Resolución Directoral

N° 065 -2024-VIVIENDA/VMCS/PNSU/1.0

Asunto : ENTREGA DE ADICIONAL DE OBRA N°06 "SUBCOLECTOR CARABAYA" DE LA OBRA : REHABILITACIÓN DE COLECTORES EN LOS SECTORES: OESTE (AV. JOSÉ BALTA Y AV. AUGUSTO B. LEGUIA), 121 UPIS, SECTOR 002, 023 Y 0154, DISTRITO JOSÉ LEONARDO ORTIZ, CHICLAYO, LAMBAYEQUE". CODIGO DE INVERSIÓN N°2520098.

Asunto : Conformidad a la Prestación Adicional de Obra N° 06 (Subcolector Carabaya) del Consorcio Huankita

Imagen N° 02.- se indica el tipo de encofrado establecido en la lámina D-83 del expediente técnico.

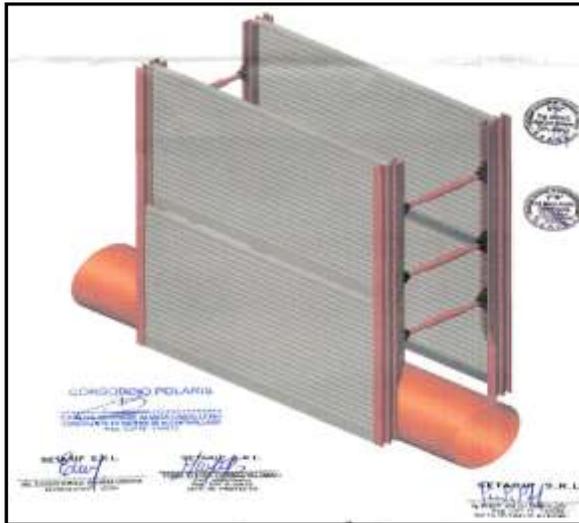
Imagen N° 01.- Se evidencia la inestabilidad del suelo en redes de la Av. Lora y Lora correspondientes al Colector Ingenieros II.

- En el Expediente Técnico indica que los anchos de excavación para los colectores como el caso de la Carabaya de diámetro 500mm es de 1.50 m de ancho de acuerdo a lo indicado en la Plano D-83 del Expediente Técnico:

Sin embargo, esto **no es real toda que debido a la inestabilidad de los suelos esto podría superar los 6 metros de ancho**, situación que afecta a los subcolectores existentes, por ello tanto el contratista, Supervisión y entidad no pudo determinar tal situación de una revisión diligente del Expediente Técnico.

Imagen N° 02.- Ubicación de la Red colectora Carabaya (Rojo) y Red Subcolectora o Secundaria (Azul), esta última corresponde al Adicional de Obra N° 06

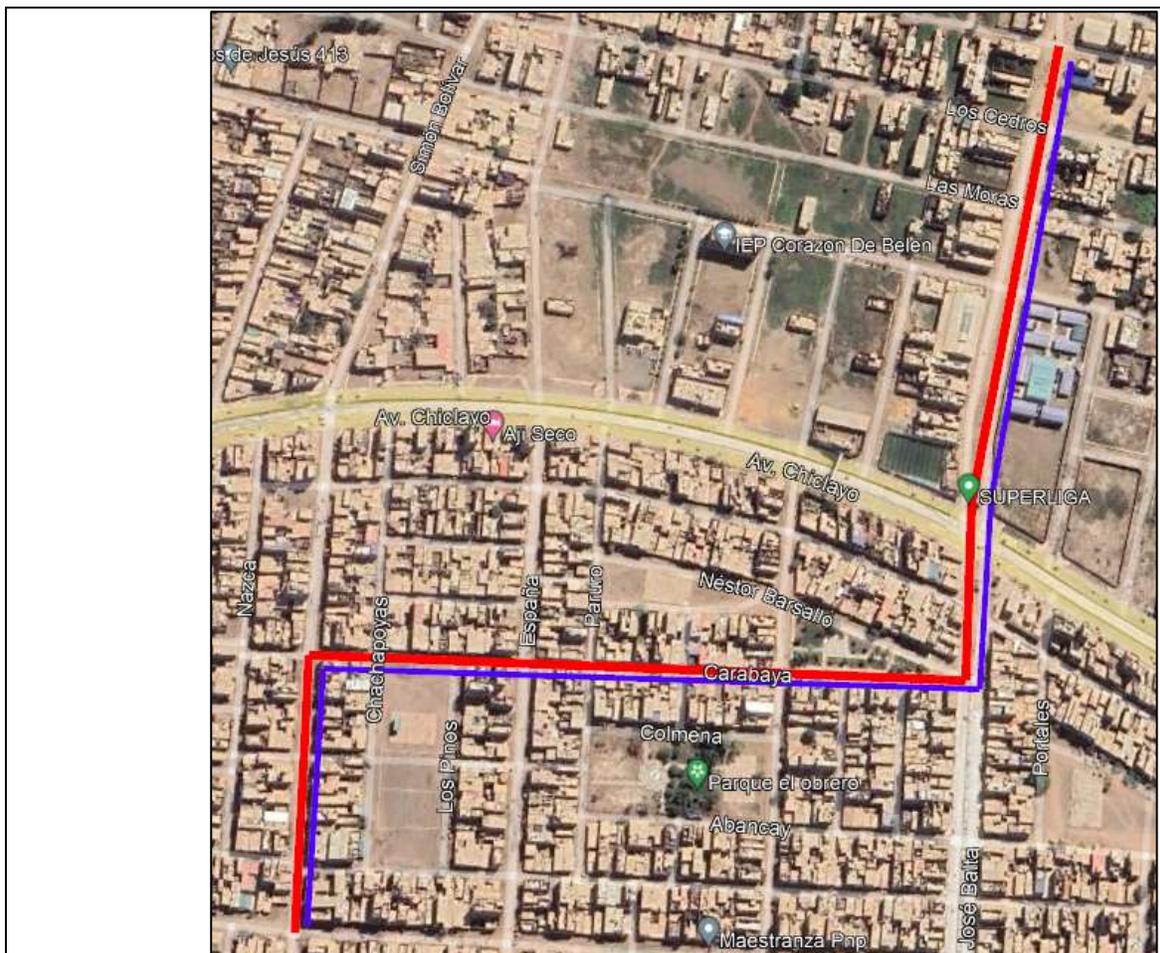
Las actividades contempladas en el Expediente Adicional de Obra N° 06, contempla la ejecución de red de Alcantarillado Sub Colectora o Red Secundaria paralela al Colector Carabaya.

La Aprobación del Adicional de Obra N° 06, la cual contempla la ejecución de la Red de Alcantarillado Sub Colectora o Secundaria paralela al Colector Carabaya resulta **indispensable y estrictamente necesario para alcanzar la finalidad del contrato**, ya que sin la ejecución de este Adicional no solo pondríamos en riesgo la funcionalidad del sistema de Alcantarillado sino que esta podría colapsar, teniendo en cuenta que la finalidad del contrato es mejorar el sistema de alcantarillado del Distrito de José Leonardo Ortiz mediante el Cambio de Colectores Principales.
